Bebauungsplan Nr. 114 / 56. Änderung F-Plan der Stadt Tornesch,
Frühzeitige Unterrichtung der Behörden und sonstigen Träger öffentlicher Belange

Stadt Tornesch, Bebauungsplan Nr. 114 / 56. Änderung F-Plan, frühzeitige Unterrichtung der Behörden und sonstigen Träger öffentlicher Belange - Auswertung der Stellungnahmen zum Vorentwurf –	
Ohne Anregungen und Bedenken	
Behörden und sonstige Träger öffentlicher Belange	
AZV Südholstein , Am Heuhafen 2, 25491 Hetlingen, Stellungnahme vom 05.06.2023	
Gebäudemanagement Schleswig-Holstein AöR , Küterstraße 30, 24103 Kiel, Stellungnahme vom 16.06.2023	
ExxonMobil Production Deutschland GmbH , Vahrenwalder Straße 238, 30179 Hannover, Stellungnahme vom 19.06.2023	
PLEdoc GmbH , Gladbecker Straße 404, 45326 Essen, Stellungnahme vom 19.06.2023	
Landesbetrieb Straßenbau und Verkehr Schleswig-Holstein , Breitenburger Straße 29, 25524 Itzehoe, Stellungnahme vom 19.06.2023	
Gasunie Deutschland Transport Services GmbH , Pasteurallee 1, 30634 Hannover, Stellungnahme vom 19.06.2023	
GasLINE GmbH , durch PLEdoc GmbH, Gladbecker Straße 404, 45326 Essen, Stellungnahme vom 19.06.2023

Planzeichnung vom 04.07.2023

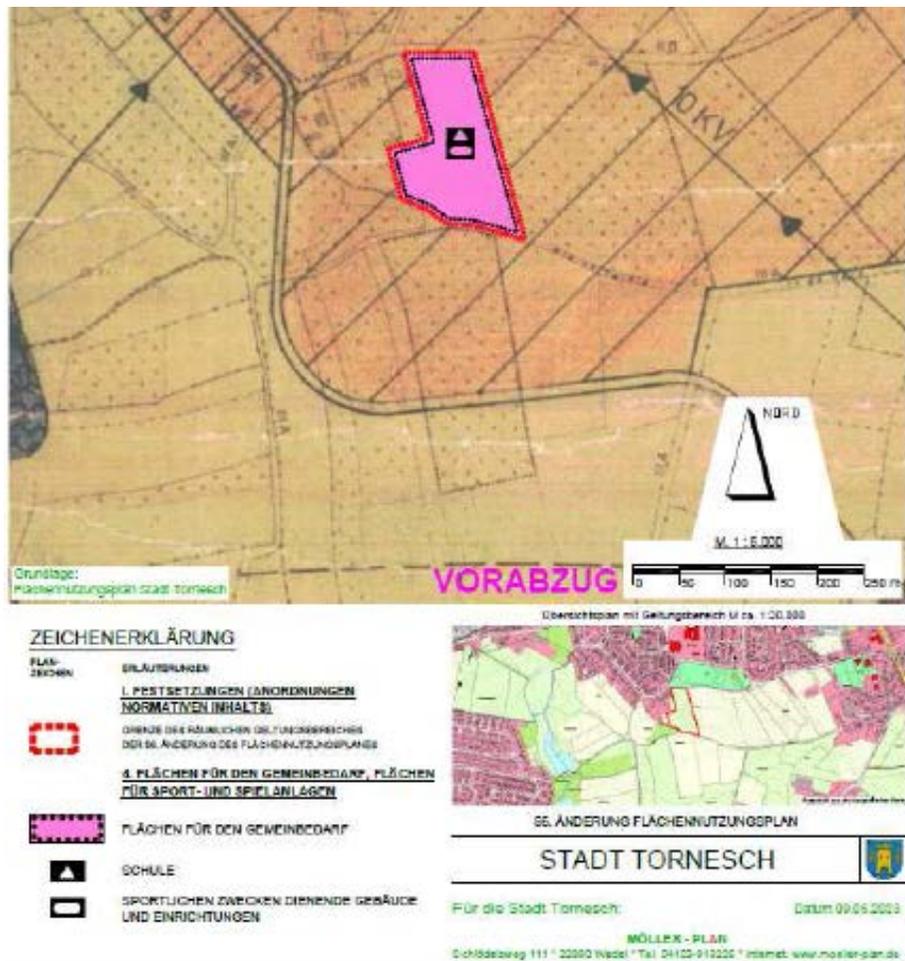
Geplant ist die bisherige landwirtschaftliche von ca. 17.000 m² Fläche für eine Grundschule und für sportliche Zwecke auszuweisen.

Der unteren Bodenschutzbehörde sind für den Plangeltungsbereich keine Altablagerungen, Altstandorte und/oder schädliche Bodenveränderungen bekannt, die eine Nachforschungspflicht an die Stadt zur bodenschutzrechtlichen Gefahrerkundung begründen.

Ab dem 1.8.2023 gilt eine neue Fassung der Bundes-Bodenschutzverordnung (BBodSchV). Die Gliederung der neuen Fassung ist nicht mit der bestehenden BBodSchV identisch. In der neuen Fassung sind konkretere Pflichten zu Vorsorgeanwendungen (§ 4) und Regelungen für das Auf- und Einbringen von Materialien auf oder in den Boden (§ 6, 7, 8) benannt. Nach § 6 Abs. 7 BBodSchV besteht eine Anzeigepflicht gegenüber der unteren Bodenschutzbehörde ab 500 m³. Zusätzlich ist zu beachten, dass durch die Bauleitplanungen regelmäßig Eingriffe in die „durchwurzelbare Bodenschicht“ auslöst werden. Ist die Fläche größer als 3000 m² ist entsprechend § 4 BBodSchV Abs. 5 die Beauftragung einer bodenkundlichen Baubegleitung nach DIN 19639 angezeigt und bereits im Planverfahren ist zu konkretisieren, welche Auswirkungen zu erwarten sind und was benötigt wird um das Boden-, Verwertung-, Entsorgungsmanagement umsetzen zu können. Zu den 3000 m² zählen auch Niederschlagswasserbeseitigungsanlagen, sofern Boden für die Herstellung von „durchwurzelbare Bodenschichten“ Verwendung findet. Sofern Oberböden (im Baugesetzbuch „Mutterböden“) nicht im Plangeltungsbereich sinnvoll untergebracht werden sollte für diese Böden sinnvolle landwirtschaftlichen Folgenutzung gesucht werden.

Zur Herstellung einer durchwurzelbaren Bodenschicht sind Oberböden mir geeignet, wenn die stofflichen Anforderungen der Vorsorgewerte (BM-0) eingehalten werden.

Die Hinweise werden zur Kenntnis genommen.

Sie betreffen die konkrete Erschließungsplanung und sind im Rahmen dieser zu berücksichtigen.

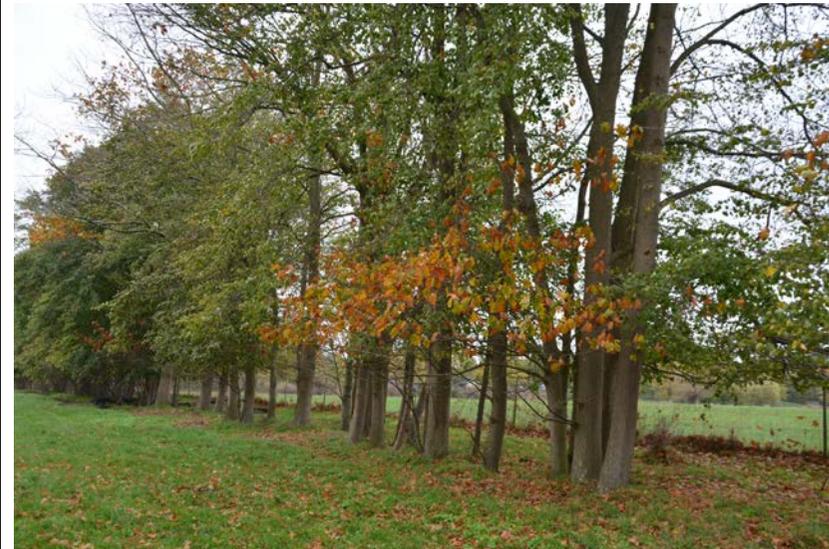
Die geplante Nutzung der Fläche widerspricht den Zielen des festgestellten Landschaftsplans der Stadt Tornesch.

An der östlichen Plangeltungsbereichsgrenze befindet sich ein Knick.

Knicks sind gesetzlich geschützte Biotop, sie genießen damit im Naturschutzrecht einen besonderen Schutz und haben einen hohen Stellenwert für die Tier- und Pflanzenwelt. Die gesetzliche Grundlage ist § 30 Bundesnaturschutzgesetz i. V. m. § 21 Landesnaturschutzgesetz sowie die Biotopverordnung.

Gemäß § 30 (2) BNatSchG sind Handlungen, die zu einer Zerstörung oder einer sonstigen erheblichen Beeinträchtigung an gesetzlich geschützten Biotopen führen können, verboten.

Aus naturschutzfachlicher Sicht kann ein Knick innerhalb und angrenzend an einen B-Plan als nicht erheblich beeinträchtigt im Sinne des BNatSchG § 30 beurteilt werden, wenn ein ausreichender Abstand zu geplanten Bebauung eingehalten wird. In der Regel ist dies der Fall, wenn ein 5 m breiter Streifen (gemessen ab Knickwallfuß) als öffentliche Grünfläche festgesetzt wird und die Baugrenze mindestens 10m vom Knickwallfuß und mindestens 1,5 m von der Kronentraufkante der Überhänger entfernt ist.

Die Plandarstellung ist entsprechend anzupassen.

Gemäß der Biotoptypenkartierung des Büros Bioplan handelt es sich um eine Baumreihe. Knickstrukturen sind nicht vorhanden. Es fehlen sowohl Wallkrone, Wallfuß, die typische Strauch- und Krautschicht sowie knicktypische Arten wie Schlehe, Weißdorn und Hasel. Eine Einstufung als Knick erfolgt daher nicht. Im Bebauungsplan wurden die Baugrenzen großzügig von den vorhandenen Kronentraufen der Bäume festgesetzt. Darüber hinaus erfolgte die Darstellung einer Fläche für den Erhalt der Bäume und Sträucher. Maßnahmen darüber hinaus sind nicht erforderlich.

Die Baumreihe wurde im Rahmen der Entwurfsausarbeitung als zu erhalten festgesetzt.

Ein weiteres Abrücken der Baugrenze erfolgte nicht, da die bereits im Vorentwurf dargestellte Baugrenze einen Abstand von teilweise deutlich mehr als 2m ab der Kronentraufe sichert. Ein weiteres Abrücken der Baugrenze würde zur Folge haben, dass die
